Hubschrauberlandeplatz HUKW - Antragsprüfung

E-Mail vom 17. Dezember 2021

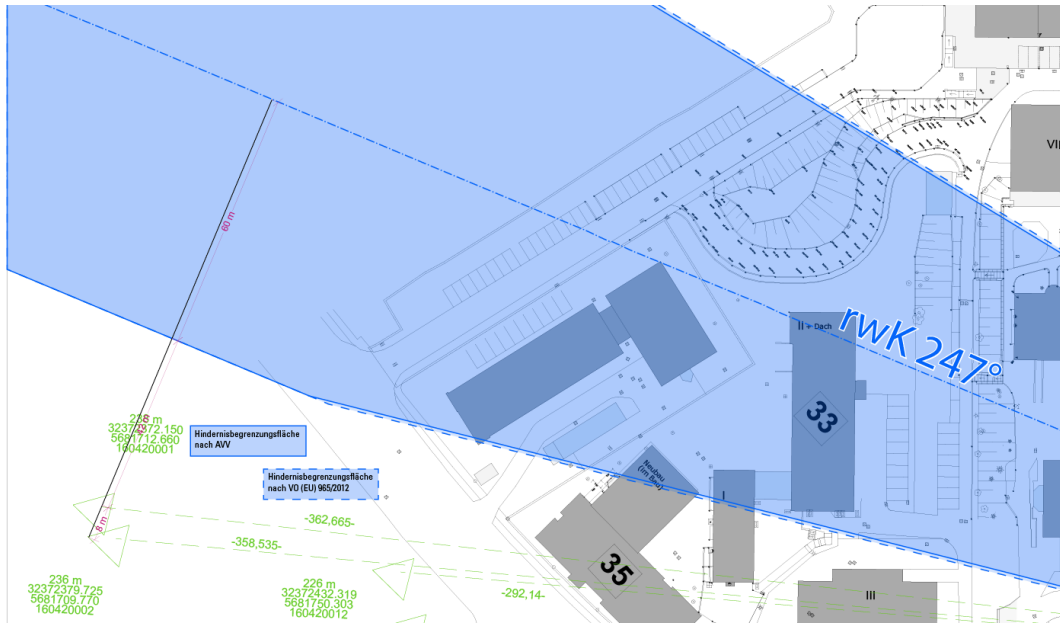
Punkt 1 - Hindernisse in der Abflugfläche 247° rwN

Hierbei handelt es sich um ein Missverständnis. Die Hindernisbegrenzungsflächen 045° rwN und 247° rwN sind vollständig hindernisfrei. Dies geht aus den Anlagen 3, 8, 9 und 10 des Eignungsgutachtens V 3.4 vom 14.02.2020 hervor.

Wie die Anlage 3 zeigt, liegt der Baumbestand im Südwesten des Dachlandeplatzes komplett außerhalb der An- und Abflugfläche 247° rwN.

Es gibt drei Bäume, welche die zulässige Höhe gemäß FLK 1 – Neigung 4,5 Prozent – überschreiten, die Abstände der beiden nächstgelegenen Bäume zur Hindernisbegrenzungsfläche sind im nachfolgend Screenshot angegeben (42 m und 50 m; 102 m und 110 m zum Mittelkurs 247° rwN).

Ursprünglich war die An- und Abflugfläche 225° rwN – 180° ggü. der Hauptanflugfläche 045° rwN versetzt – geplant. Bei diesem Kurs hätten die Bäume sich im Bereich der Hindernisbegrenzungsfläche befunden. Aufgrund der Hindernissituation wurde der Kurs dann um 22° auf 247° rwN geändert. Die höhenkritischen Bäume befinden sich deutlich außerhalb der Abflugfläche 247° rwN, wie oben ersichtlich.

Aufgrund des Sachverhalts halte ich das Ermitteln der Eigentümer und der Baumart im Südwesten für entbehrlich.
